2. Anliegergespräch Ausbau Dehrner- und Klosterstraße

Ergebnisse des Anliegergesprächs vom 24.5.12

Verbreiterungen der Gehwege

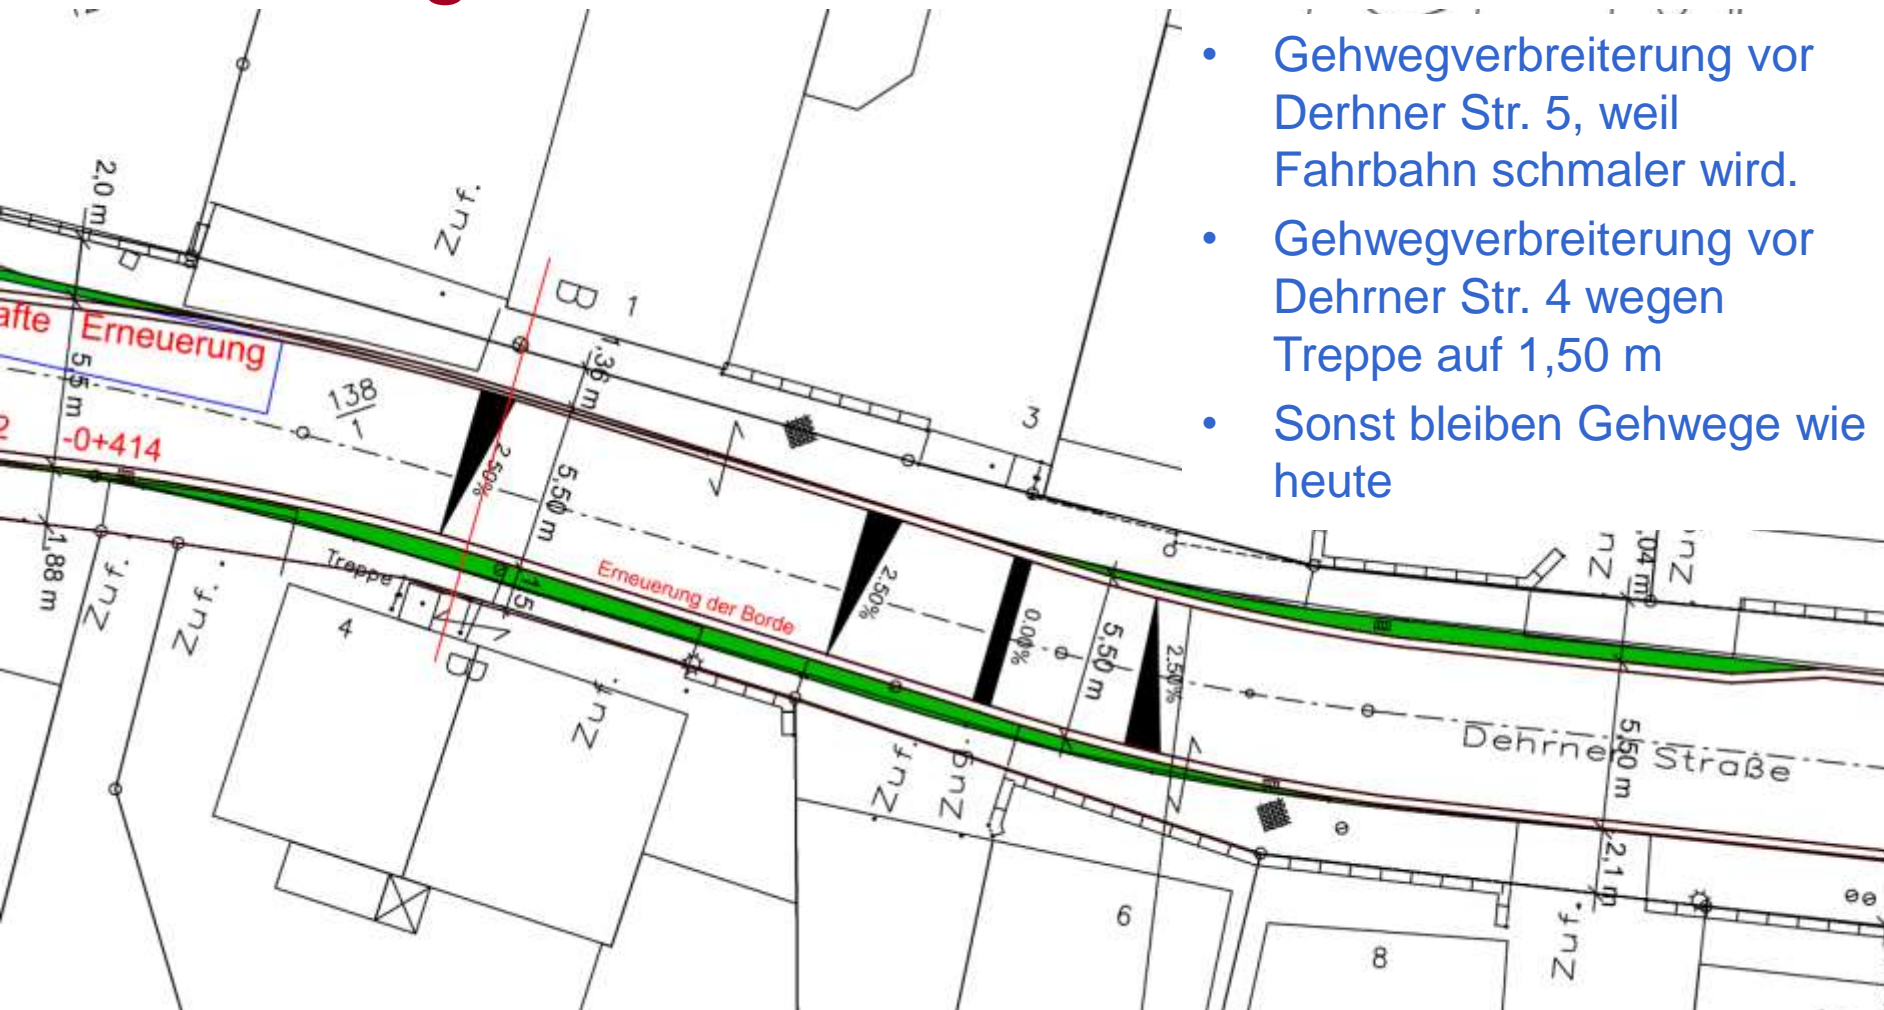
Nach einer allgemeinen Diskussion um die Kostenbeteiligung der Anlieger, werden zum Entwurf folgende Kritikpunkte vorgebracht:

- LKW-Fahrverbot
- Notwendigkeit und Finanzierung der Mittelinsel an der Langstraße
- Die Notwendigkeit der Breite der Gehwege wird bezweifelt.
- Die Einmündung der Hinterstraße soll umgestaltet werden.
- Die Einmündung Vorderstraße soll wegen des Busses überprüft werden.

- Gehwegverbreiterung vor Dehrner Str. 5, weil Fahrbahn schmaler wird.
- Gehwegverbreiterung vor Dehrner Str. 4 wegen Treppe auf 1,50 m
- Sonst bleiben Gehwege wie heute
